**REGULERINGSFORSLAG TIL
OFFENTLIG ETTERSYN**

Fagnotat

Vår referanse: PLAN-2024/13955-82
Saksbehandler: Jon Fartein Lygre Hoel
Dato: 11.06.2026

**Forslag til detaljregulering – offentlig ettersyn
Årstad. Gnr. 12, bnr. 104 mfl., Øvre Fantoftåsen arealplan-ID
71620000**

Figur 4. Eksisterende og forslag til ny bebyggelse på østsiden av den private vegen Øvre Fantoftåsen. Arealformål i plankartet er vist med etikett og piler under. BF3 og BF1 er eksisterende bygg.

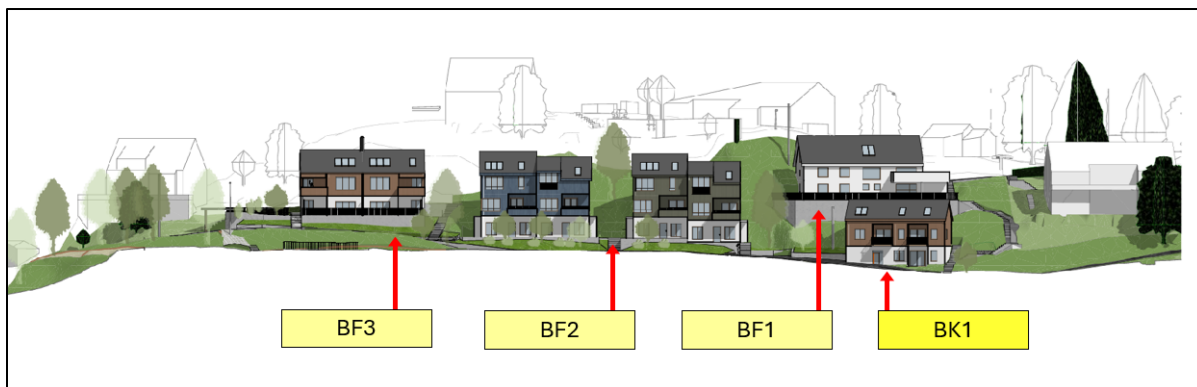
I planforslaget er to eksisterende bygg foreslått bevart og vil inngå som del av den foreslåtte bebyggelsen. Det ene bygget er en tomannsbolig på gnr. 12 bnr. 33 innenfor arealformål BF3. Boligen på BF3 fikk ferdigattest i 1952, tegnet av arkitekt Sverre Losnedahl. Det andre er en eksisterende enebolig på gnr. 12 bnr. 104 foreslått som arealformål BF1. Eksakt byggeår for enebolig og arkitekt er ukjent, men bygget er synlig på flyfoto fra 1961. For at strøkskarakteren skal opprettholdes, er det viktig at fasader bevares. I planbeskrivelsen er det foreslått at byggene kan rehabiliteres. Det må knyttes bestemmelser til BF1 og BF3 før sluttbehandling som sikrer at byggene ikke rives og at fasader bevares.

- Det må fastsettes bestemmelser for BF1 og BF3 som sikrer at bygg ikke rives og at strøkskarakter/fasader bevares.
- Forhage må sikres for BK1.
- MUA-planen må oppdateres for å gi et korrekt bilde av solforholdene på de eksisterende utearealene til BF1 og BF3.

Figur 8. Til venstre: MUA-plan. Blå arealer er fellesarealer, rød arealer er private for nye enheter og rosa er private for eksisterende bygg. Til høyre: plankart. Fellesarealene inngår i arealformål som dekker areal som ikke er med i beregningen av uteoppholdsareal.

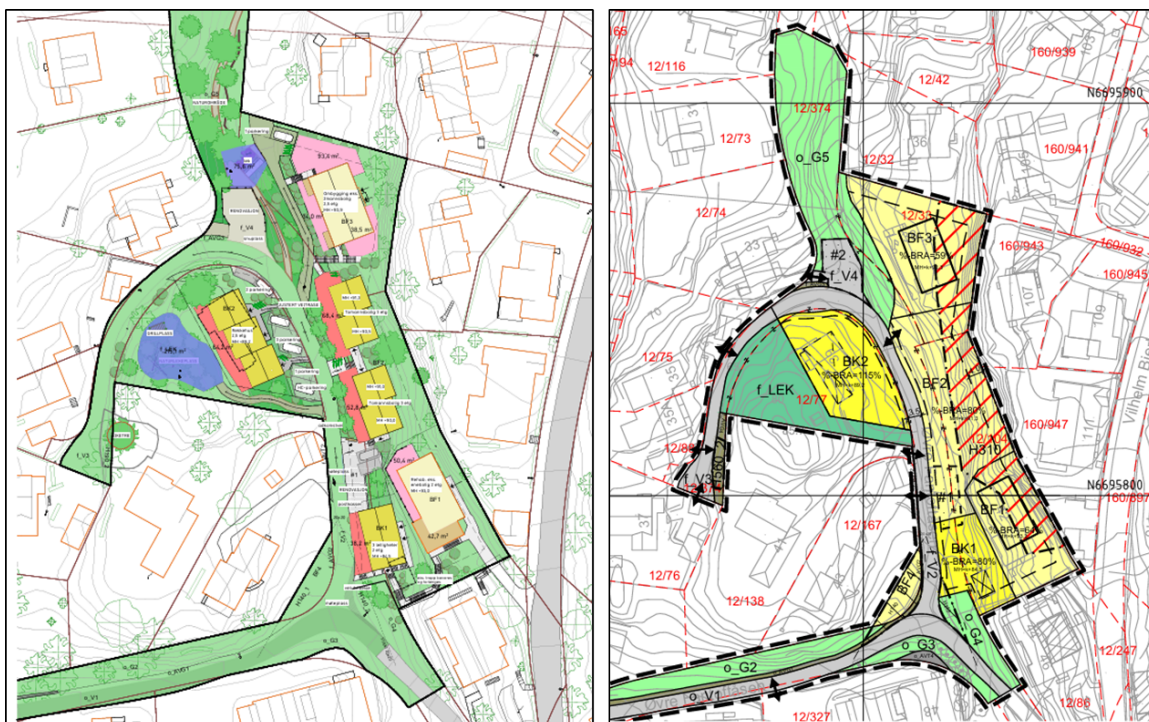
Det totale private og felles utearealet utgjør 773 m². Gjennomsnittlig privat uteareal er 22 m² for de nye boligene og 86 m² for de eksisterende. Fellesarealet utgjør i gjennomsnitt 22 m² per enhet, og utgjør 38% av total mengde uteoppholdsareal. KPAs minstekrav sier at minst 50% av utearealet skal være felles. Om de eksisterende eneboligene ikke medtas i beregningen vil de nye boligene få en andel på 57% felles uteoppholdsareal og vil isolert oppfylle KPAs minstekrav. Når de eksisterende boligene har vesentlig høyere andel privat uteareal enn de nye, er det rimelig å tenke at beboerne her i mindre grad vil benytte de felles uteoppholdsarealene.

Uteoppholdsarealet til de nye enhetene og hele fellesarealet er vist på bakke. Minst 82% av dette vil oppfylle kravet om 4 timer sol ved vårjevndøgn, som er godt over KPA-kravet om minst 50% sol denne dagen. De eksisterende boligene er ikke tatt med i beregningen. De eksisterende boligenes uteoppholdsareal ligger til dels på understøttede verandaer som ligger høyere i terrenget enn foreslåtte nye uteoppholdsareal og vil sannsynligvis klare solkravet.

MUA-planen viser mer privat og felles uteareal enn det som er foreslått sikret (bestemmelse 3.1.6.a). I nord er felles uteareal vist med arealformål for offentlig grønnstruktur i plankartet. Arealformålet dekker samtidig et areal som ikke er med i MUA-beregningen, og avgrensningen mellom disse er ikke definert i plankartet.

- Felles uteoppholdsareal må defineres etter hva som er uteoppholdsareal etter kravene, andre uteoppholdsarealer og offentlig tilgjengelig grønnstruktur.

Figur 9. De røde ringene viser område for henting av avfall og oppstilling av renovasjonsbil. Den øverste ringen markerer også område som renovasjonsbilen må bruke for å snu.

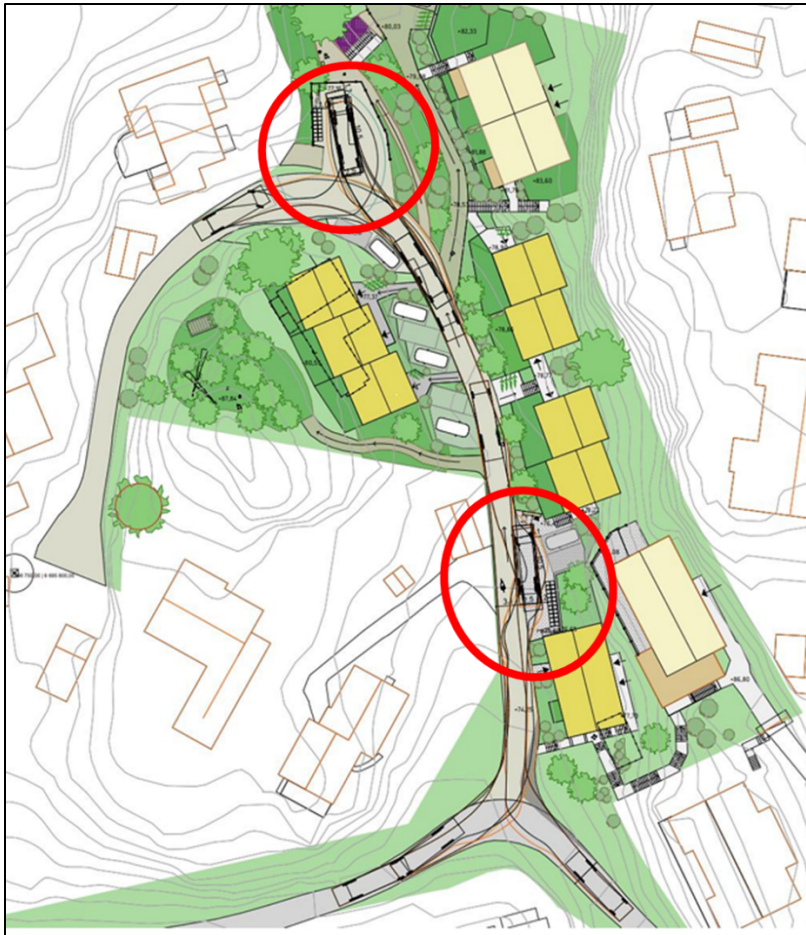
I planforslaget er det foreslått en renovasjonsløsning med trillbare avfallsspann, også kalt tradisjonell løsning. Avfallet er foreslått hentet på to forskjellige områder for å opprettholde den preaksepterte ytelsen om maks 100 meter gangavstand. Avfallsområdene vil også være tilgjengelig for de boligene i Øvre Fantoftåsen som ligger utenfor planområdet. Løsningen innebærer at avfall på begge stedene må hentes samtidig, da det kun er området lengst nord som vil ha snumulighet. Forslag til renovasjonsløsning er vist i figur 9.

Løsningen forutsetter at BIR får veirett til den private veien. Renovasjonsplanen har lagt til grunn lastebil på 10,5 meter, ikke 12 meter som er standard for liten lastebil etter gjeldende vegnormal (N100 versjon 2023). Kurveradier på veganlegget viser at en bil på 12 meter uansett vil klare svingene, men illustrasjoner i RTP og vegtekniske tegninger må oppdateres både med rett bilstørrelse og radius på vendesløyfe for å vise at bilen vil komme seg inn og ut.

- Gjenbruk av masser må tydeliggjøres.
- Reisemiddelfordelingen må vurderes på nytt
- Bestemmelse om fjernvarme må medtas.
- Illustrasjoner i RTP og vegtekniske tegninger må oppdateres både med rett bilstørrelse og radius på snusløyfe for å vise at bilen vil komme seg inn og ut.
